Informe de auditoría
CONSORCIO DE AGUAS BILBAO BIZKAIA
CABB

de la seguridad de los equipos de trabajo
ANEXO 6.17 SEPARADOR DE FLOTANTES

6.3 Ficha de equipo de trabajo: SEPARADOR DE FLOTANTES

SEPARADOR DE FLOTANTES

6.17.4 Falta de órganos de accionamiento para la parada de emergencia

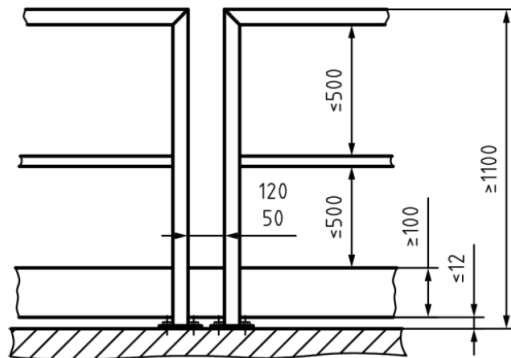
No conformidad	Medida propuesta	Valoración del riesgo
 No existe ningún órgano de accionamiento para la parada de emergencia que se pueda accionar desde las plataformas de permanencia en la proximidad de las partes móviles del equipo de trabajo	Colocación de un órgano de accionamiento para la parada de emergencia en la plataforma de permanencia en la proximidad de las partes móviles del equipo de trabajo. Los órganos de accionamiento para la parada de emergencia deben ser rojos sobre fondo amarillo.	E4 RIESGO BAJO
